Protokol o změně díla

Změnový list č. 30

Předmět díla:	Kounicova 42/ Zahradníková 10 - oprava domu		
Objekt:	SO 01		
Objednatel:	Statutární město Brno, městská část Brno-střed		
Zhotovitel:	KALAH A s.r.o.		
TDI:	IDEALBAU s.r.o.		
Projektant:	Pam Arch s.r.o.		
Popis změny: Jedná se o změnový list, který řeší dodávku zábradlí v posledním patře na Kounicově 42. Viz zakres v příloze. Vyjádření TDS: Změna je vyvolána nesouladem projektové (zadávací) dokumentace a výkazem výměr. Projektant tuto chybu uznal a chybné množství položek napravit příloženým výkazem výměr (jedná se o rozdíl revizního výkazu výměr a výkazu výměr, který byl součástí zadávací dokumentace).			
údaje o změně	Změnu vyvolal:	objednatel	
	Jedná se o změnu: (zaškrtnout)	rozšíření předmětu díla, kterou se zvyšuje cena díla	☒
		úprava předmětu díla s vlivem na cenu díla	☒
		§ 222 odst. 4 ZZVZ - de minimis	☒
	Způsob projekčního řešení změny: (zaškrtnout)		
	zápis do SD (deníku změn)	☒

3NP Kounicova 42

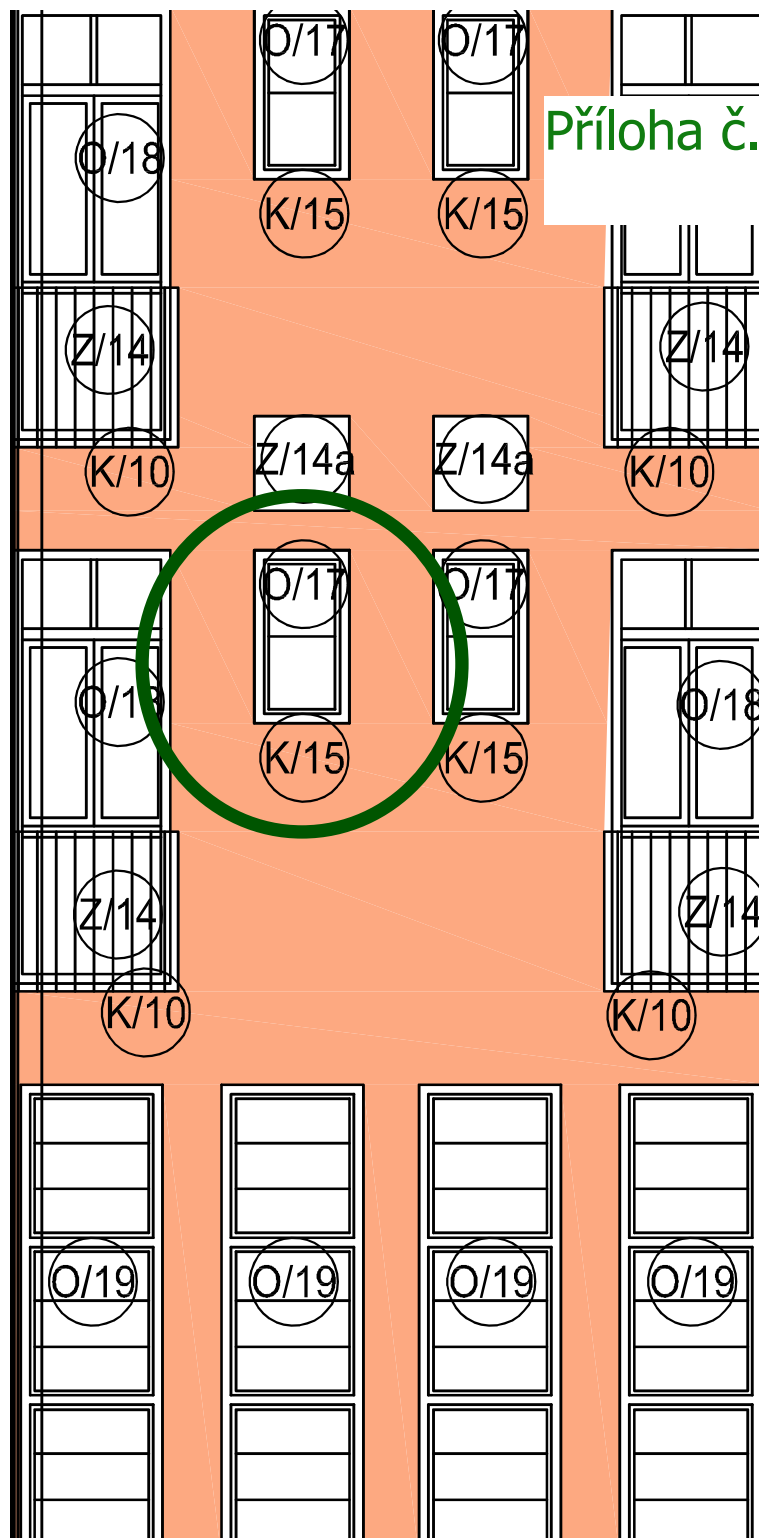
Předmět díla:	Kounicova 42/ Zahradníková 10 - oprava domu		
Objekt:	SO 01		
Objednatel:	Statutární město Brno, městská část Brno-střed		
Zhotovitel:	KALAHA a.s.		
TDI:	IDEALBAU s.r.o.		
Projektant:	Pam Arch s.r.o.		
Popis změny: Jedná se o změnový list, kde při demontáži původního okna na Kounicove 3NP (budoucí pozice okna O17), bylo zjištěno, že je třeba tento otvor dozdit tak, aby jednotlivá ostatní okna (O17) ze strany světlíku byly v jedné linii nad sebou. Vyjádření TDS: Při demontáži původního okna na Kounicove 3NP (budoucí pozice okna O17), bylo zjištěno, že je třeba tento otvor dozdit tak, aby jednotlivá ostatní okna (O17) ze strany světlíku byly v jedné linii nad sebou.			
údaje o změně	Změnu vyvolal:	objednatel	
	Jedná se o změnu: (zaškrtnout)	rozšíření předmětu díla, kterou se zvyšuje cena díla	☒
		úprava předmětu díla s vlivem na cenu díla	☒
		§ 222 odst. 6 ZZVZ - nepředvídatelné práce	☒

Příloha č. 2 - zákres v PD

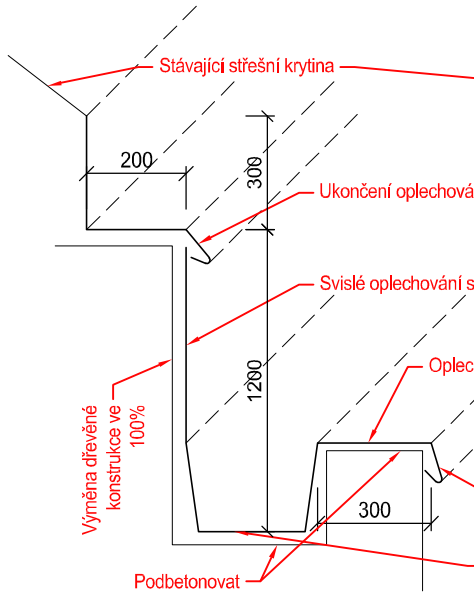
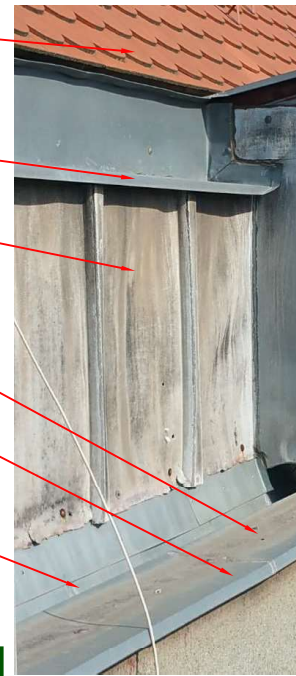
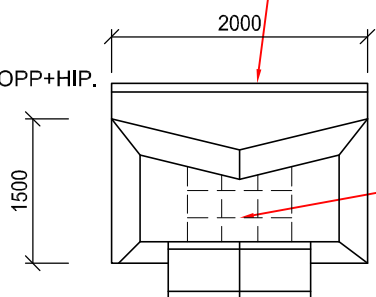
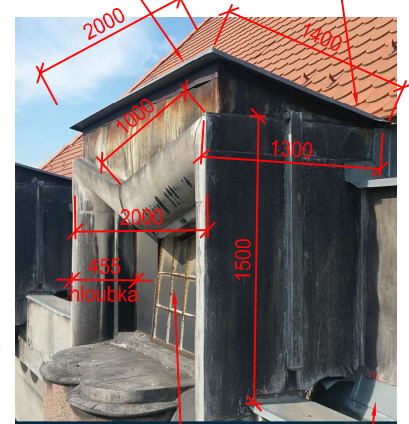
Předmět díla:	Kounicova 42/ Zahradníková 10 - oprava domu			
Objekt:	SO 01			
Objednatel:	Statutární město Brno, městská část Brno-střed			
Zhotovitel:	KALAH A s.			
TDI:	IDEALBAU s.r.o.			
Projektant:	Pam Arch s.r.o.			
Popis změny:				
Jedná se o změnový list, kde po demontáži původního oplechování bylo zjištěno, že stav výdřevy prvků K7 je ve stavu, kdy ji není třeba měnit v celém rozsahu. Bylo dohodnuto s AD, TDS a NPÚ, že se budou výdřevy pouze lokálně opravovat a impregnovat-viz přílohy. Dále tento změnový list řeší odečet celé výdřevy pod prvkem K6, kde po demontáži oplechování K6 bylo zjištěno, že zde původní výdřeva není, nýbrž se zde nachází vyzdřená atika z cihel. Vyjádření TDS: Jedná se o změnový list, kde po demontáži původního oplechování bylo zjištěno, že stav výdřevy prvků K7 je ve stavu, kdy ji není třeba měnit v celém rozsahu. Bylo dohodnuto s AD, TDS a NPÚ, že se budou výdřevy pouze lokálně opravovat a impregnovat-viz přílohy. Dále tento změnový list řeší odečet celé výdřevy pod prvkem K6, kde po demontáži oplechování K6 bylo zjištěno, že zde původní výdřeva není, nýbrž se zde nachází vyzdřená atika z cihel.

K7 : (0,70*1,10*2+1,00*0,45*2+0,35*0,85*2)*10

(0,22*1,00*2+0,85*0,80*2+0,20*0,74*2+0,85*0,74*2)*10
